AVIS SUITE A EXAMEN DE DOCUMENTS
FICHE N° : 44

PARIS - SNC PARIS 17 AND CO - TRANCHE 2 - CONSTRUCTION ENSEMBLE IMMOBILIER - 4 AVENUE DE LA PORTE DE SAINT OUEN

Désignation – Identification des documents examinés	Reçu le
P17_T2_HO_EXE_LGD_STR_H003_NDC_H3_TT_328520_A-A. NOTE DE CALCUL CHARPENTE ATTIQUE BÂT HÔTEL	22/01/2026
P17_T2_AU_EXE_LGD_STR_A003_NDC_A3_TT_228520_A-A. NOTE DE CALCUL_AUBERGE_CHARPENTE_METALLIQUE	22/01/2026
P17_T2_GE_EXE_LGD_GOE_I003_NDC_TZ_TX_029000_B-B. HYPOTHESES_CHARPENTE_METALLIQUE	22/01/2026
P17_T2_BX_EXE_LGD_STR_B003_NDC_B3_TT_128520_A-A. NOTE DE CALCUL BÂT BUREAUX CHARPENTE METALLIQUE	22/01/2026

A003 - NDC - VENT

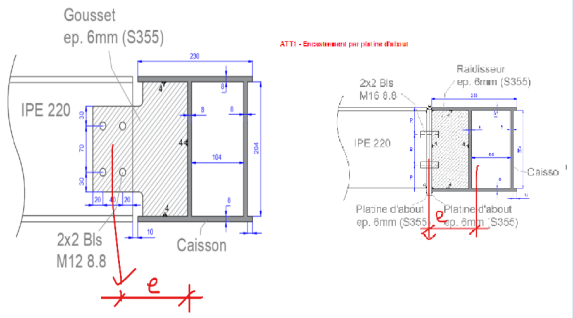
Références:	D	**Il conviendra de :** **- Confirmer que les pressions intégrés dans les logiciels sont ceux calculés dans la NHG, il semble que les pressions de vents sont automatiquement générés par SCIA. Justifier que les pressions sont au moins équivalentes ou plus défavorables que celles de l'EC.** **- Majorer le poids propre de la structure par 10 à 15% pour tenir compte des éléments secondaires non modélisés.** **- Ajouter les déplacements verticaux des noeuds**	654

Éléments examinés	Avis*	Observations et commentaires	N°
P17_T2_AU_EXE_LGD_STR_A003_NDC_A3_TT_228520_A-A. NOTE DE CALCUL_AUBERGE_CHARPENTE_METALLIQUE		**- Ajouter l'analyser αcrit et donner/ préciser les coefficients de flambement suivant les 2 directions des poteaux principaux à partir de cette analyse. Les têtes de poteaux sont considérés comme non déplaçables. Disposition non conforme.** **- Ajouter la vérification de flèche totale (pas seulement dx) des solives façades et justifier qu'elle respecte les déformations admissibles de façades** **- Ajouter les DDC enveloppes des appuis** **- Ajouter la vérification de caisson de l'anneau central. Veiller à prendre en compte les moments d'excentrement : Assemblage ATT1 par exemple** **- Prendre en compte les moments d'excentricité dus aux excentrement de centre de gravité des attaches d'articulation par rapport au centre de gravité des éléments porteurs (exemple ci-dessous). Remarque valable sur l'ensemble des attaches de même topologie.** **- La justification de l'attache par PlatiniX n'est pas équivalente, la justification n'est pas recevable, revoir le calcul et la justification.**

D	**- Vent : Cf. avis sur la compatibilité des efforts de vent SCIA et NHG donc Auberge.** **- Ajouter l'analyse α crit et donner/ préciser les coefficients de flambement suivant les 2 directions des poteaux à partir de cette analyse. Les têtes de poteaux ne sont pas non déplaçables.** **- Poids propre : A majorer par 10 à 15% pour éléments secondaires.** **- Confirmer que les unités de déplacements dans le chapitre §2.1 sont bien en mm.**	**655**

Éléments examinés	Avis*	Observations et commentaires	N°
H003 - Vent - NDC

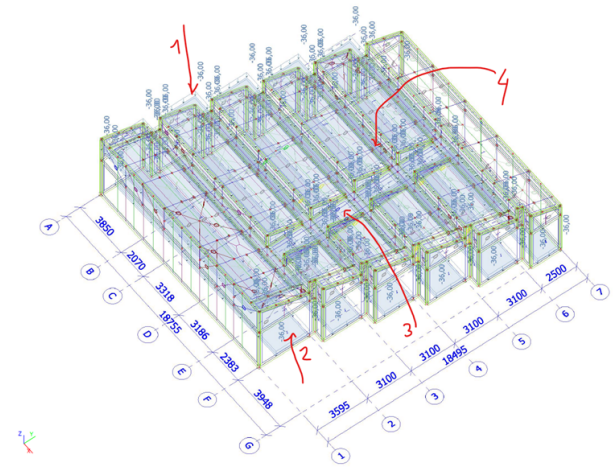
Références: P17_T2_HO_EXE_LGD_STR_H003_NDC_H3_TT_328520_A-A. NOTE DE CALCUL CHARPENTE ATTIQUE BÂT HÔTEL		**- Ajouter la figure correspondant à la charge de neige ou valider à minima le respect des exigences de l'EC (Accumulation ...) S'assurer que les modèles prennent en compte correctement la neige :** **• Les charges de neige semblent ne pas être correctement modélisées (1) et (2)** **• Nous ne voyons pas bien comment l'accumulation de neige est prise en compte (3) et (4)** **- Pour les pannes : Ajouter la vérification de cisaillement maximal et le tableau des efforts enveloppes, en particulier les torseurs d'effort correspondant aux valeurs max,min de Mz (§3.3.3)** **- Evaluer les torseurs d'effort concomitant dimensionnants au niveau d'appuis :** **- Certaines pannes (CALC02 par exemple ou panne + tube) ont des contraintes enveloppes supérieures à la contrainte résistante. Calculs à reprendre** **- Ajouter les tableaux de DDC enveloppes des appuis** **- Pour les relevé BA en C25/30, confirmer que le taux de travail de 92% (page 104/154) suffit pour justifier le relevé pour les charges autres que profilé métallique.**
